Oggetto: Progetto per la realizzazione di parco eolico Montecerchio - presentazione osservazioni

**OGGETTO: RICHIESTA N. 10686 PARCO EOLICO MONTECERCHIO – PROPONENTE
WINDTEK - PRESENTAZIONE OSSERVAZIONI**

OSSERVAZIONI A VALERE ANCHE QUALE PARERE CON ESPRESSO RIFERIMENTO ANCHE ALLE “INTEGRAZIONI DOCUMENTALI RELAZIONE DI RISPOSTA ALLE OSSERVAZIONI ALLA DOCUMENTAZIONE PROGETTUALE DOC. MASE – 2024 -0022139 – 22102 EO DE GN R 09 0010 B, 2024 - 0022139 – 22102 EO DE GN R 09 0011 ” NONCHÉ IN RELAZIONE ALLA PRESA IN CARICO E RISPOSTA ALLE INTEGRAZIONI RICHIESTE DALLE REGIONI (IN PRIMIS LA REGIONE PIEMONTE RELAZIONE DI RISPOSTA ALLE OSSERVAZIONI ALLA DOCUMENTAZIONE PROGETTUALE 22102 EO DE GN R 09 0018 B - D.G.R. N. 1C-81CC/2024/XI DEL 12/02/2024, RISULTANTE DELLA SEDUTA N. 430 AVENTE COME OGGETTO IL “PARERE EX ART. 23 DEL D.LGS. 152/200C E S.M.I. NELL’AMBITO DELLA VALUTAZIONE DI IMPATTO AMBIENTALE DI COMPETENZA STATALE RELATIVA AL PROGETTO DI REALIZZAZIONE DI UN IMPIANTO EOLICO DI POTENZA PARI A 43,4 MW PRESENTATO DA WINDTEK SRL NEI COMUNI DI CAIRO MONTENOTTE, CENGIO (SV) E SALICETO (CN). PARTE PIEMONTESE. [ID: 10C8C]”).

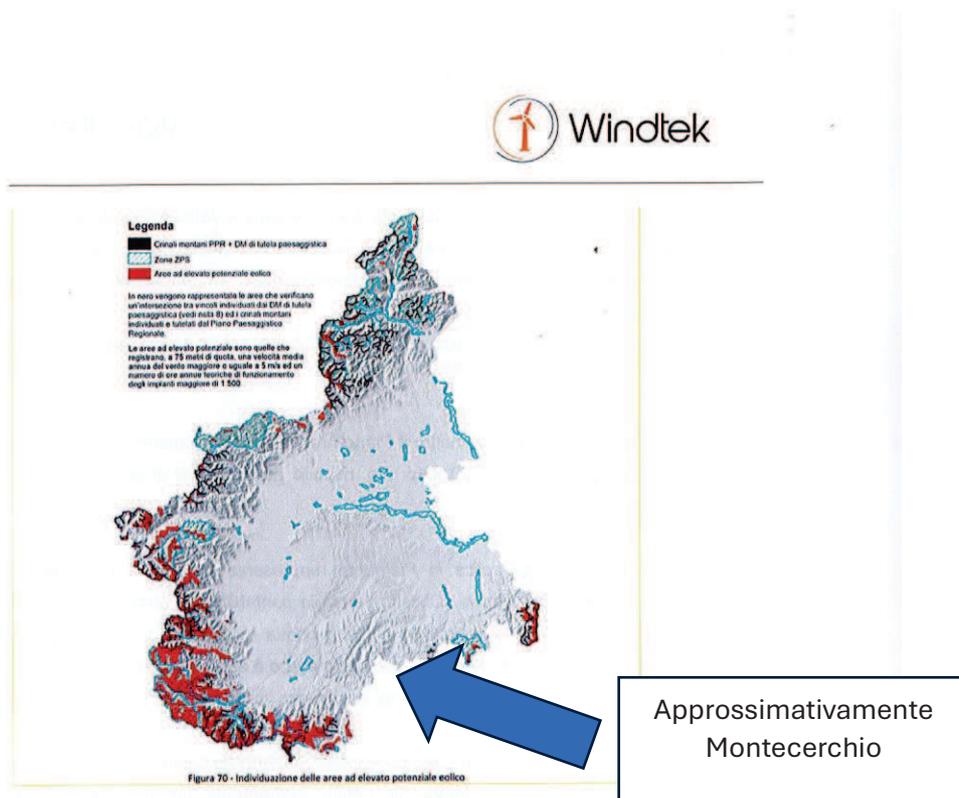
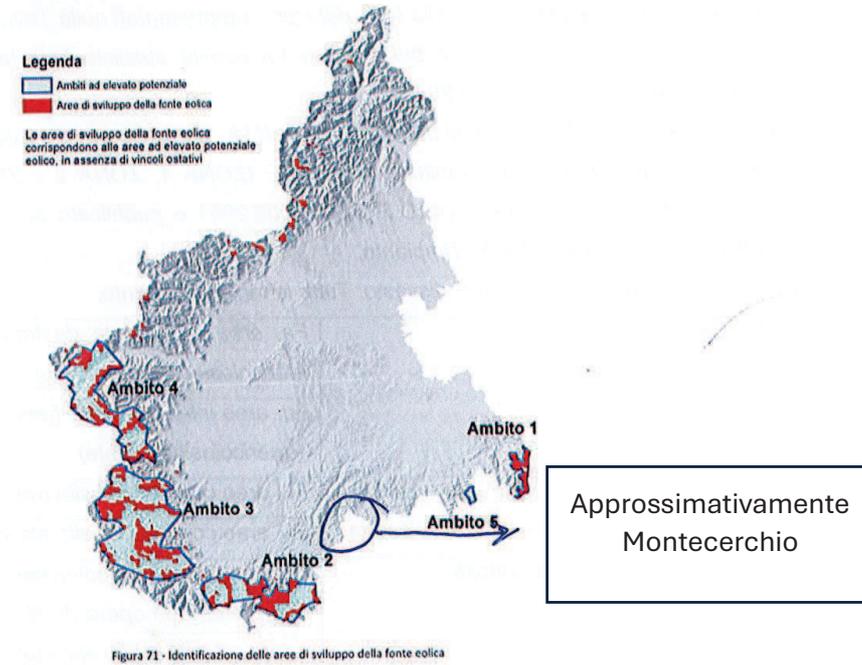
Di fronte a questa evidente mancanza di approfondimento e mancata presa in carico della problematica può essere utile ricordare come lo stesso proponente, con riferimento specifico al PEAR Piemonte, abbia scritto : che *all'interno del PEAR la Regione (Piemonte ndr.)* *identifica una serie di aree le cui caratteristiche orografiche e anemologiche le rendono ad elevato potenziale ad ospitare centrali eoliche* (tali aree sono contrassegnate dal colore rosso). Seguono poi due figure tratte dal PEAR Piemonte in cui poter apprezzare la distinzione tra le aree ad elevato potenziale eolico e le altre (figure 70 e 71 dell'elaborato 239 sintesi non tecnica) che si riportano per comodità di consultazione

Ebbene la zona ove il proponente vorrebbe collocare l'impianto non risulta ricompresa (e nemmeno prossima) alle zone ad alto potenziale eolico anzi a dire il vero risulta in una zona di assoluto grigio cromatico significativo dell'assenza di interesse eolico.

- **In via preliminare di fatto con riferimento all'elaborato n.22102 EO DE CI D 04 0015 B tratto 2**

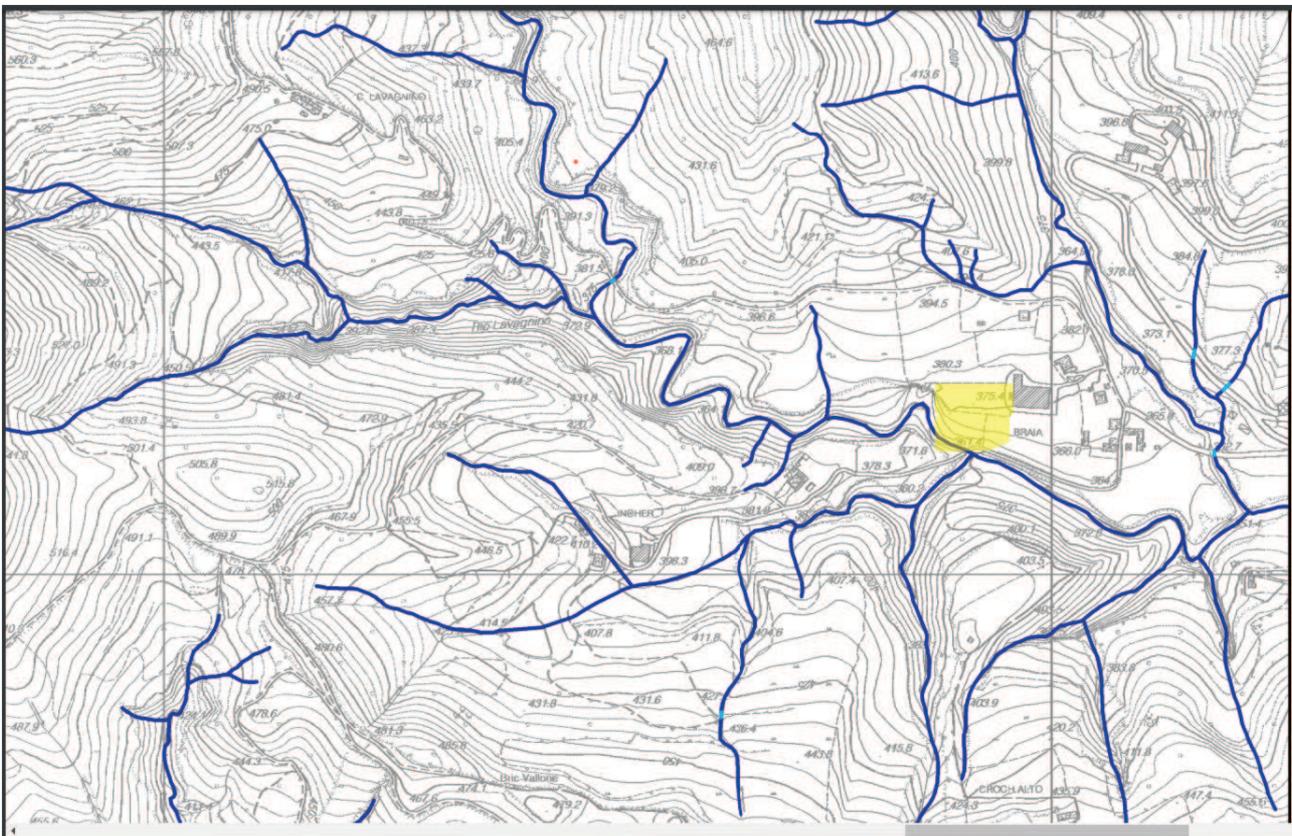
Risulta persistente difetto di esame e valutazione delle condizioni effettive della viabilità esistente di accesso al sito con riferimento tratto n. 14 (cfr. elaborato n. 72 planimetria di intervento) ovvero tratto n. 2 dell'elaborato di cui in e nonché di relativa rappresentazione ante e post operam

Il proponente con riferimento al tratto in questione a margine del dirupo e prospiciente la frana (rischio 3 Ispra) si limita a prevedere, in maniera generica, un allargamento testualmente *ALLARGAMENTO STRADA ESISTENTE ALLARGAMENTI STRADALI E SEZIONI* cfr. *elaborato 22102 EO DE CI D 04 0015 REV B aprile 2024*, ove nella raffigurazione che troviamo nella parte sinistra di detto elaborato viene rappresentato - con un linea rossa a latere del tracciato esistente - l'ipotetico allargamento per arrivare alle metrature indicate. Cfr. tratto 2)

Il proponente di conseguenza nel proprio generico elaborato prevede un allargamento della strada esistente nelmacro tratto 14 (cfr. elaborato 72) e nel tratto 2 (cfr. elaborato 22102 EO DE CI D 04 0015 REV B aprile 2024), prevedendo che tale allargamento vada ad interessare direttamente la parte prospiciente il dirupo, anzi dall'istruttoria conducibile in loco si sarebbe potuto appurare come il previsto allargamento andrebbe proprio sul dirupo. Ne deriverebbe quindi previsto un allargamento della strada laddove il sedime a margine della strada non risulta esistente.

Figura 1: Immagine di come si dovrebbe presentare una reale misura acustica

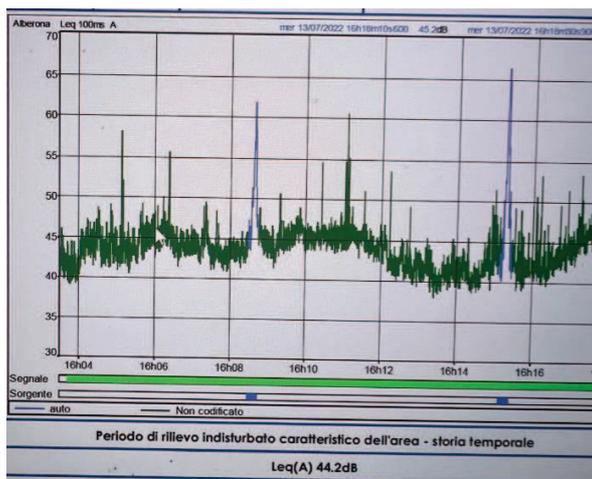
- 1- I valori indicati nelle schede di rilevazione inquinamento acustico tipo 4, risultano riportare per i recettori dal 22 al 35 un **rilevamento fatto in data successiva rispetto alla prima emissione della relazione** e specificatamente dalle rilevazioni riportate in tabella da pag. 24 a pag.38 del documento in oggetto.
- 2- **Non sono presenti grafici delle registrazioni che diano evidenza** della data, delle emissioni sonore legate al tempo, come invece è consuetudine fare (si veda il seguente esempio estratto da analoga relazione):

Figura 3: Curve di livello per Aerogeneratore 7. Differenza di altezza rispetto ai prati sottostanti equivalente ad 80 m.

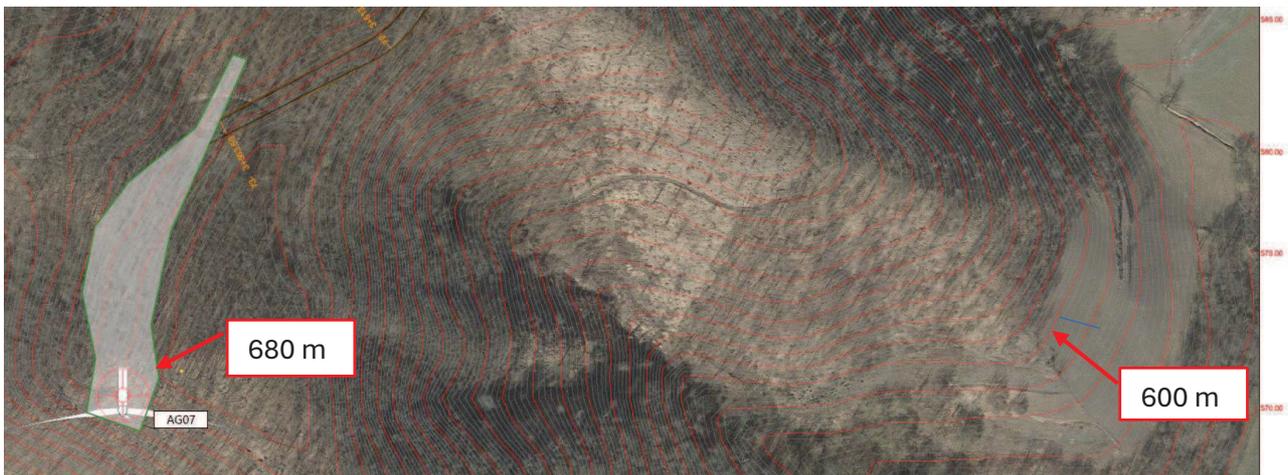
Dalle curve di livello riportate nel documento **22102_EO_DE_CI_D_08_0024_B_Planimetria_curvelivello_turb_6-7_sdp-signed** si evince facilmente mediante differenza tra le curve di livello e l’altezza della collina rispetto ai prati sottostanti, che l’aerogeneratore AG7 è di **80 m**.

Figura 4: Comparazione della misura rilevata tra le curve di livello, ovvero 80 m e la rappresentazione grafica proposta di Windtek. Le pale al rotore in realtà misurano 125 m e non 80 come sembrerebbe nella rappresentazione grafica.

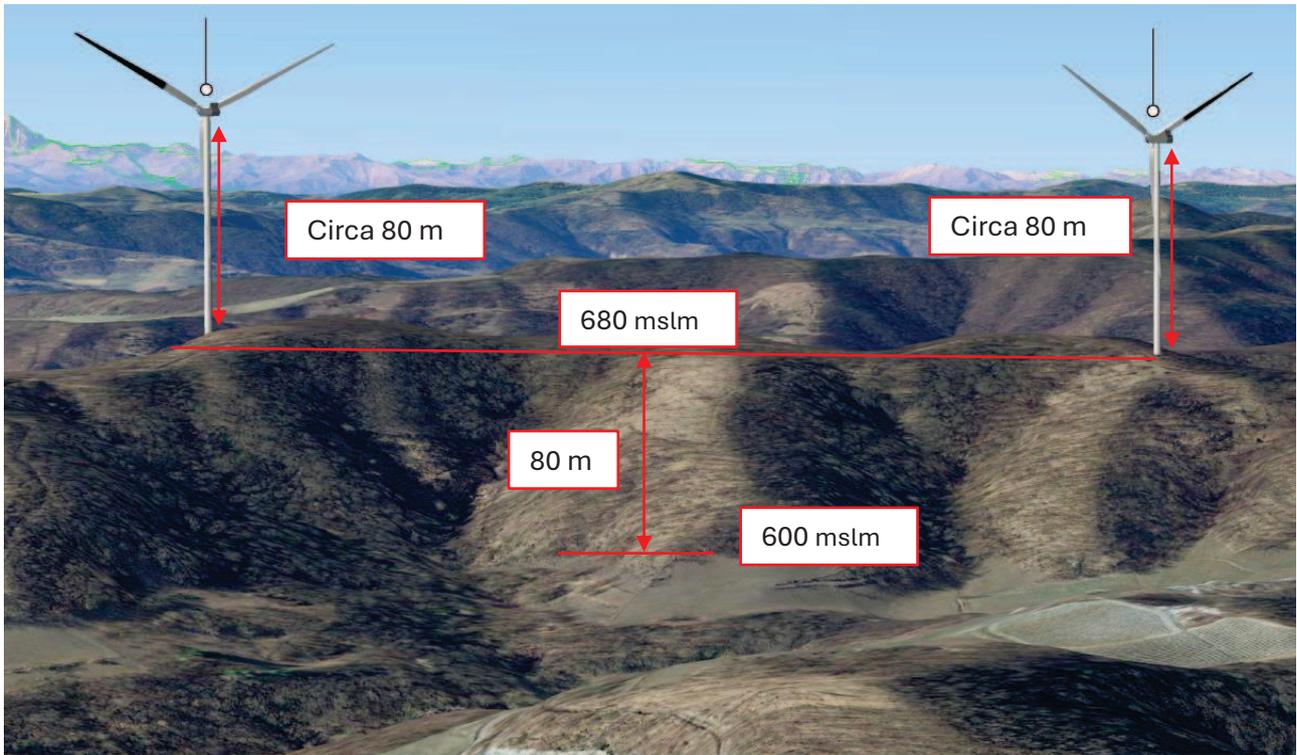
Riportando la misura rilevata nel documento **22102_EO_DE_GN_D_03_0012_A_Analisi_di_impatto_visivo-signed** si evince che l’altezza dell’aerogeneratore non risulti assolutamente proporzionale alla misura rilevata dalle curve di livello e quindi **l’elaborato prodotto da Windtek non risulta rappresentativo**.

Come si può notare, gli aerogeneratori sono stati rappresentati con una altezza che corrisponderebbe ad 80 m all’asse della girante, **quando invece l’altezza reale al rotore della pala è di 125 m**, come si evince dalla scheda tecnica della macchina Vestas V162.

Figura 7: Misura della distanza dell' AG7 dal punto 3 di scatto.

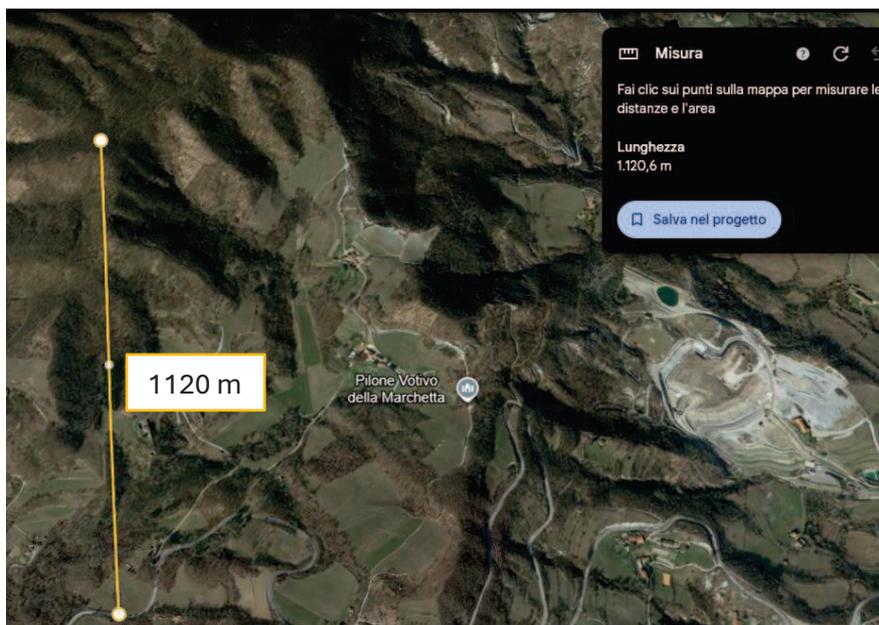
La distanza di questo oggetto dal punto di scatto è di 1120 m, mentre la differenza di altezza della collina mediante l'ausilio ancora una volta delle curve di livello può essere stimata in 100 m.

Figura 12: Rappresentazione grafica degli AG7 e AG6 in estate dal punto di scatto 3.

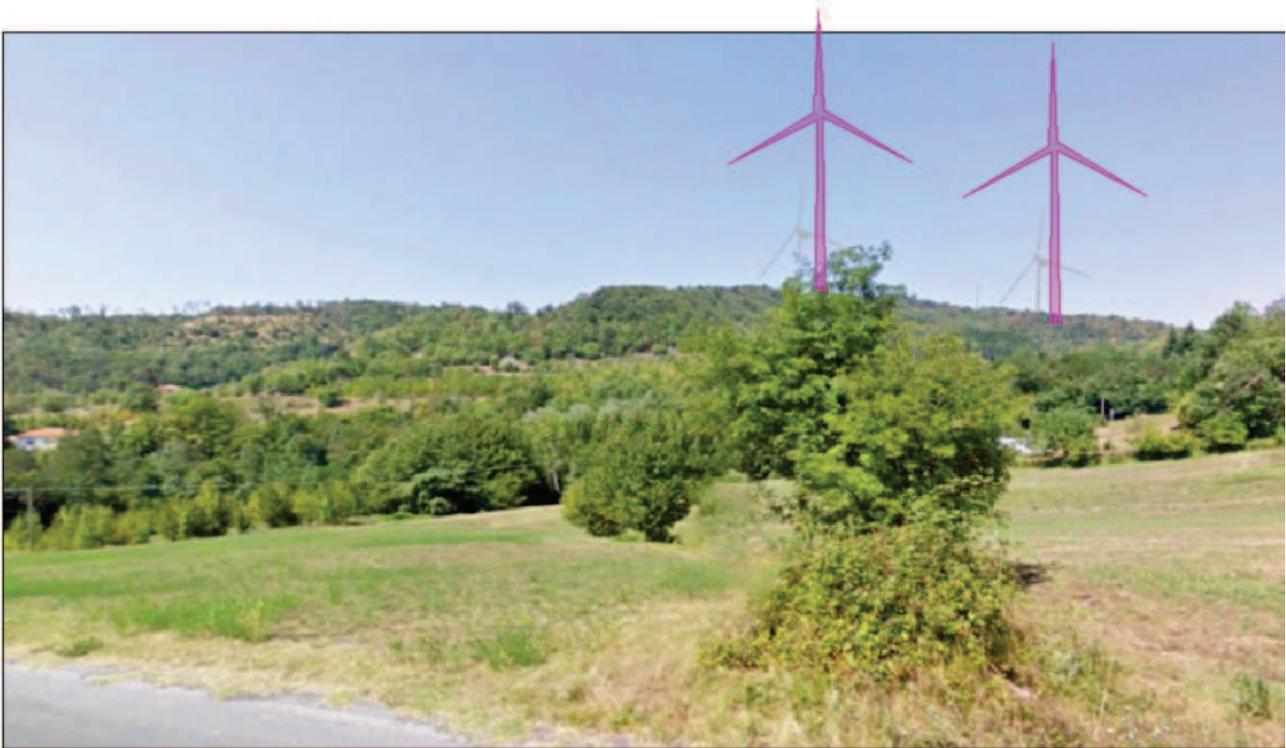
Si evidenzia come nel fotomontaggio proposto per il mese primaverile il proponente paia aver inteso coprire il più possibile l'aerogeneratore 7 dietro alle fronde dell'albero in primo piano. Questo è particolarmente evidente se si confronta l'immagine rappresentativa del mese estivo con quella primaverile. Come si può notare il volume vegetativo dell'albero (un frassino per chi non la conoscesse),

risulterebbe intenzionalmente ingrandito sino a coprire in gran parte l'AG7. Come è noto, i frassini non cambiano le foglie durante l'estate, pertanto l'immagine non pare risultare rappresentativa di quella che sarà la reale prospettiva visiva di quella posizione.

Figura 17: Frapposizione del Parco Eolico Monte Cerchio con i due Radar gestiti da Arpa Piemonte.

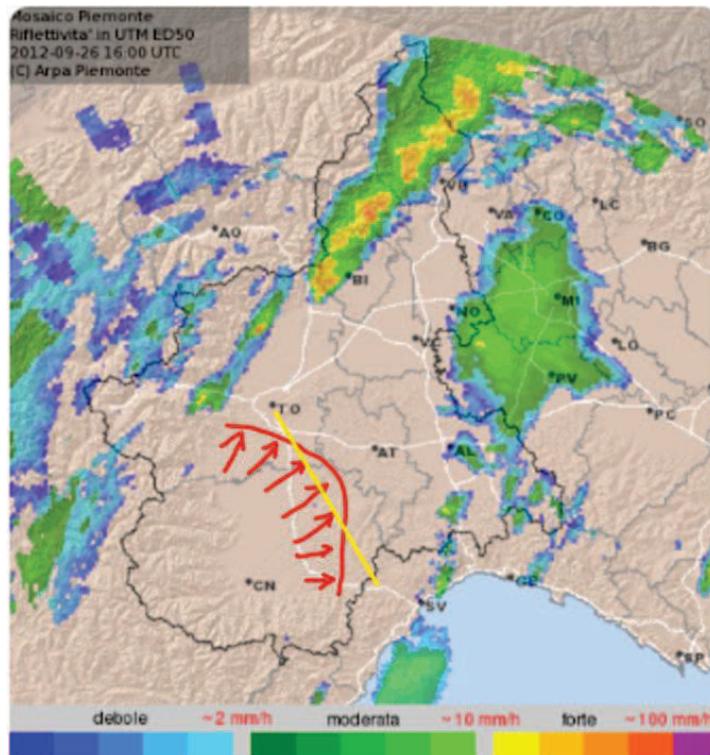
Il parco Eolico Monte Cerchio, come illustrato nella seguente immagine, si **frappone tra i due Radar gestiti da Arpa Piemonte**, in quello che è un noto corridoio delle perturbazioni provenienti dal nord-ovest della penisola. Questo per sottolineare che il disturbo generato ai Radar dall'installazione del parco eolico porterà a falsi eco e quindi a disturbare l'analisi dei dati per la correttezza delle previsioni meteorologiche.

Posizione approssimativa del ponte non considerato dal Preponente.

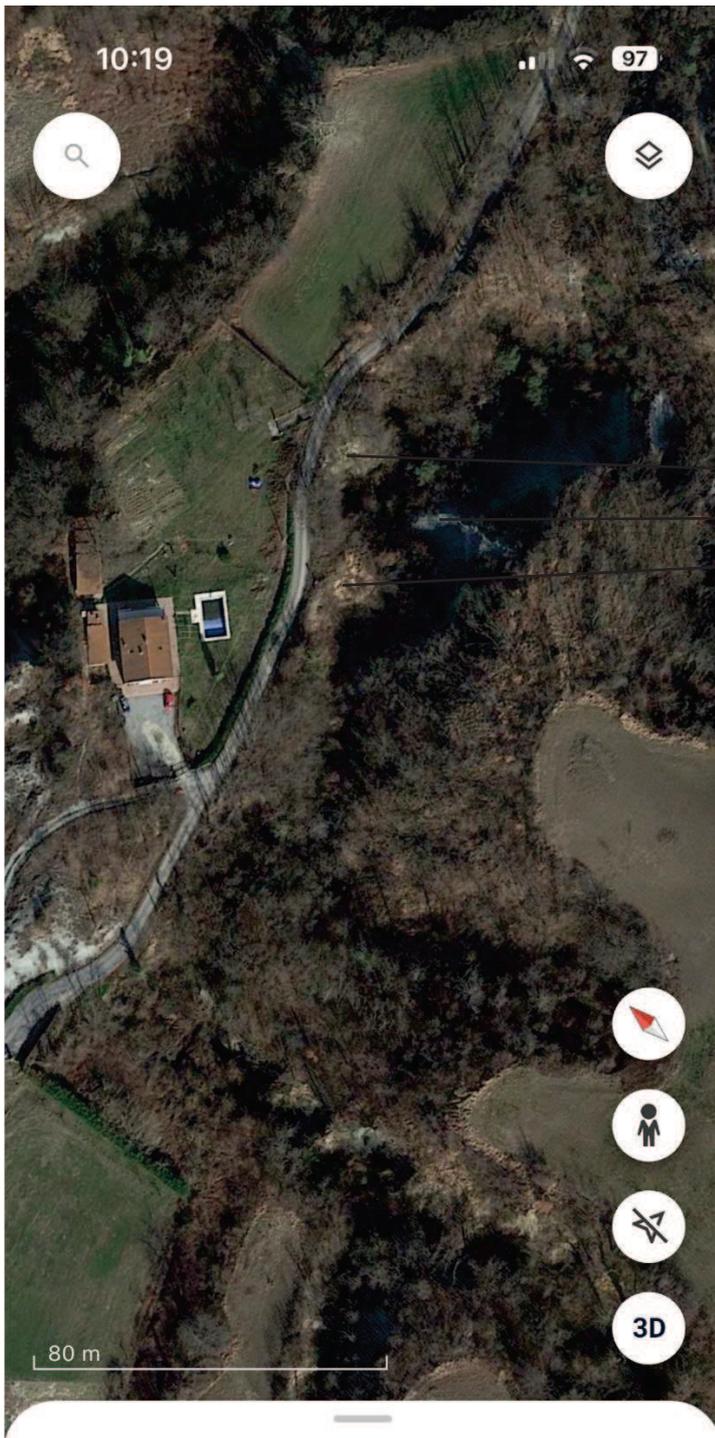
A ciò si deve aggiungere che l'omessa presa in considerazione del rio di cui sopra ha fatto sì che il proponente "non si sia accorto" dell'esistenza di un ponte di ridotte dimensioni (quanto a larghezza della carreggiata tanto è vero che la linea rossa tracciata dallo studio Bauducco prevede di raddoppiare

Il ponte in questione presenta inoltre un sedime stradale che oltre ad essere pressoché la metà di quello indicato come realizzando dalla linea rossa tracciata del proponente, risulta avere in corrispondenza del suo baricentro una angolazione che non risulta permettere il passaggio in sicurezza di mezzi d'opera di sorta come risulta dalle fotografie del ponte (cfr. all. 5)
